GOEDKEURING PROEFFABRICAGE

TYPE 85D14 (D14-300..)

Verslag vergadering goedkeuring voor proeffabricage oscillograafbuis type 85D14 (D14-300) gehouden op 18-8-1978 te Heerlen.

Betreft: Wijziging 85D14 (D14-300)

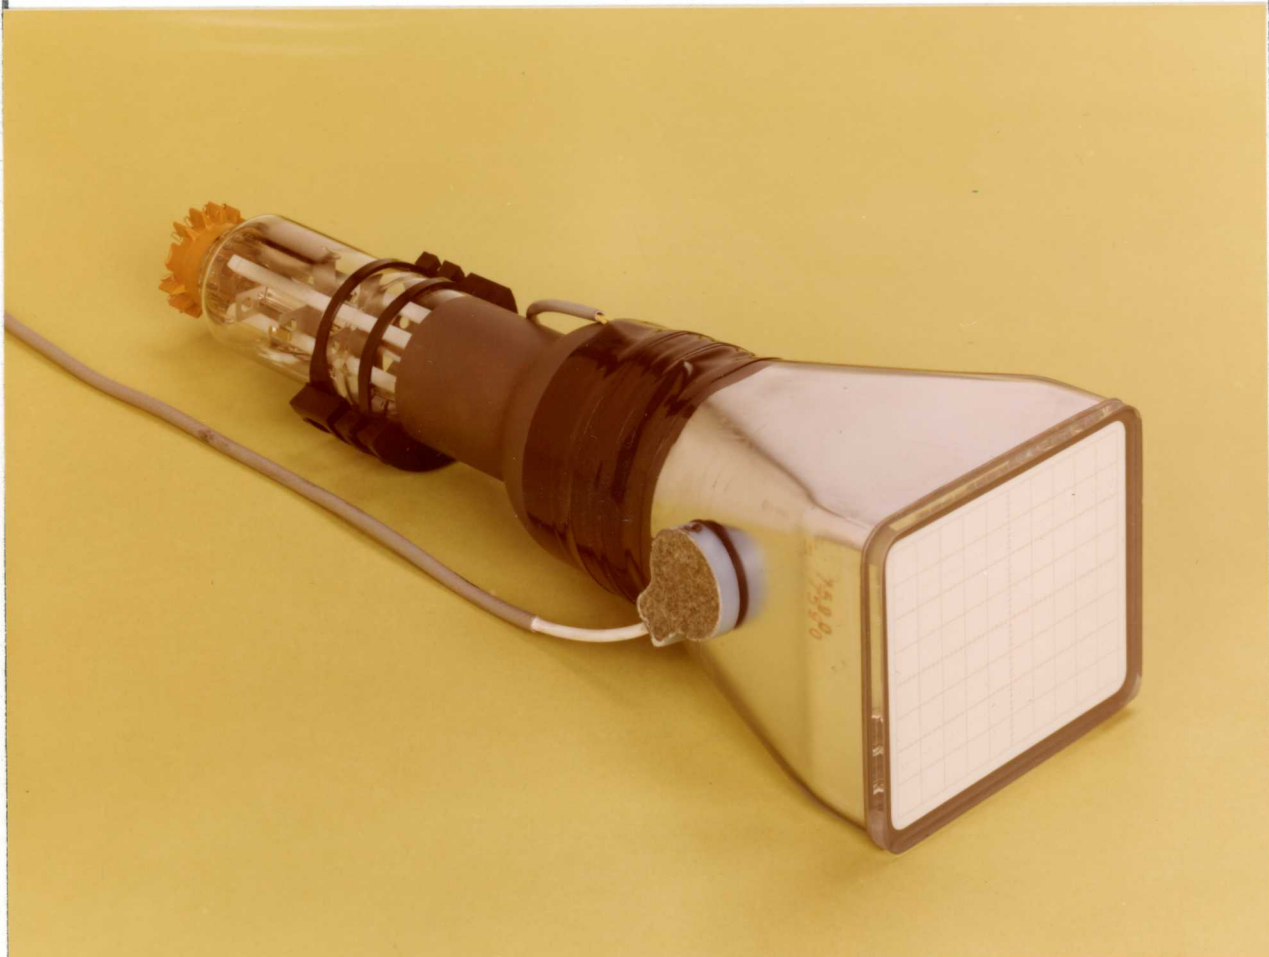
Door een mij niet bekende oorzaak is er discrepantie ontstaan tussen de publicatie resp. S&I weerspie en de meetis van het type D14-300 met het afknijppunt.

Als we er van uitgaan dat de meetis juist is, dan gelden de volgende verbanden.

Het probleem diende zich aan door retournering van Gevens met volgens S&I de hoof afknijppunt.

Verzocht hier actie op te nemen.

Gewijzigd

Publ. C.J.L. 60-105V

L = uitgangspunt

Publ. verzaald 50-103V

<u>#1</u>	:	59 - 102 V
F	:	60 - 100 V

Afspraak 11-4-79
